**Comune di CORTENO GOLGI**  
Provincia di Brescia

# P.G.T.

## PGT adottato - Controdeduzioni alle osservazioni presentate

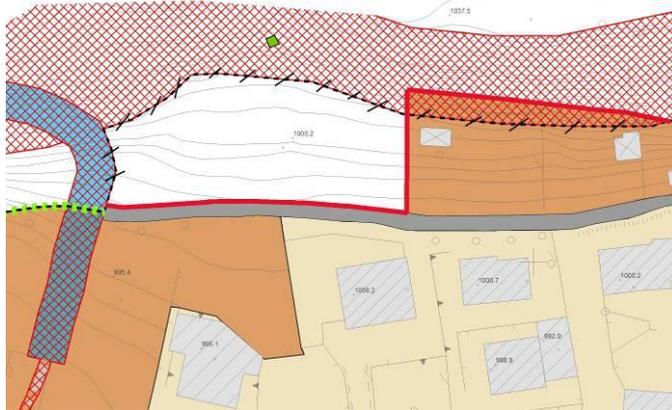
Alla voce: “TESSUTO URBANO CONSOLIDATO: AREE ED IMMOBILI PER SERVIZI (STANDARD)” eliminare la voce “(STANDARD)” in quanto il titolo comprende anche le aree per impianti tecnologici che non rientrano negli standard;

Si provvede a modificare gli elaborati come da indicazioni sopra riportate, con riferimento al punto 4 si provvede ad inserire quanto richiesto oltre a modificare l'art. 14 comma 3 inserendo dopo quanto richiesto quanto di seguito:

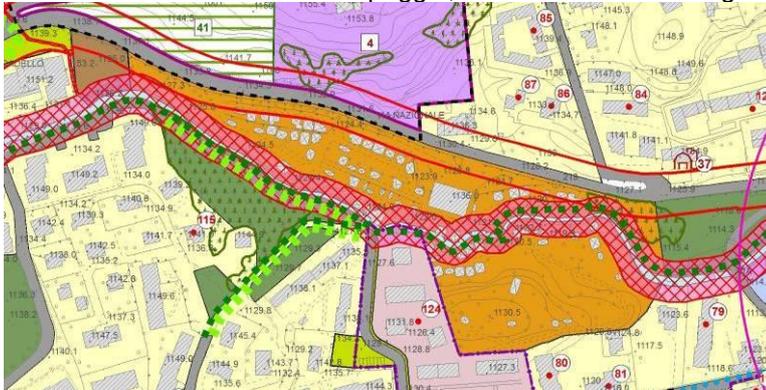
5. Frazione di Santicolo, eliminare il perimetro del PA evidenziato con il riquadro rosso (vd. estratto)

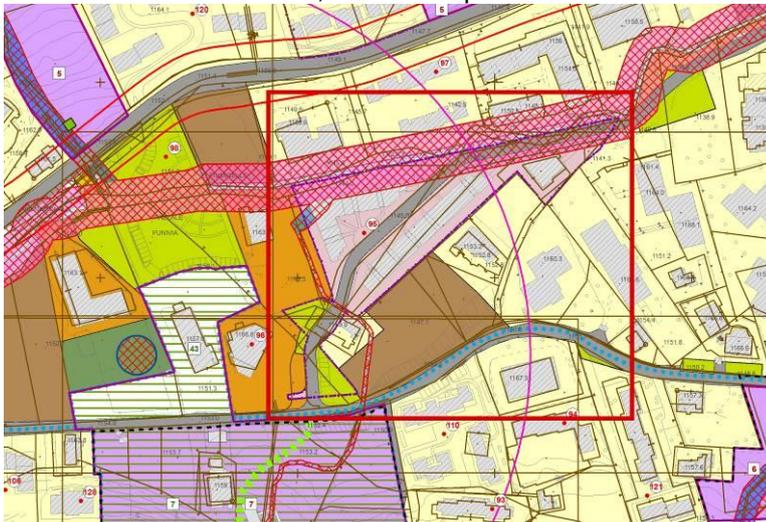
8. Frazione di San Pietro, l'area campeggio è stata indicata con il colore della zona RA – tessuto ricettivo consolidato; sostituire il colore e indicarla come zona RC – tessuto ricettivo consolidato – campeggio, come indicato nella legenda della tavola.
